### WYJAŚNIENIA TREŚCI SWZ

**Dotyczy:** postępowania o udzielenie zamówienia publicznego na „Dostawę nowego pojazdu bezpylnego o poj. skrzyni ładunkowej 16 m3 zasilanego gazem CNG w formie leasingu operacyjnego”.

Rysunek A.2 – Elementy części roboczej nadwozia, pojemności dla odpadów

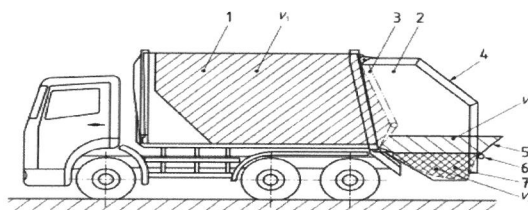
Czy Zamawiający oczekuje wymaganej objętości zabudowy tj. skrzyni ładunkowej, liczonej wg. normy PN-EN 1501-1 (rysunek poniżej)?

Czy Zamawiający oczekuje wymaganej objętości kosza zasypu, liczonej wg. normy PN-EN 1501-1 (rysunek powyżej) jako objętość kosza zasypowego czy jako sumę objętości kosza zasypowego i objętości dodatkowej z klapą prowadzącą?”

**Odpowiedź:** Zamawiający nie postawił takich warunków OPZ. Zabudowa musi być dostosowana do tylnego załadunku odpadów.

**Odpowiedź:** Zamawiający nie postawił takich warunków OPZ. Zabudowa musi być dostosowana do tylnego załadunku odpadów.
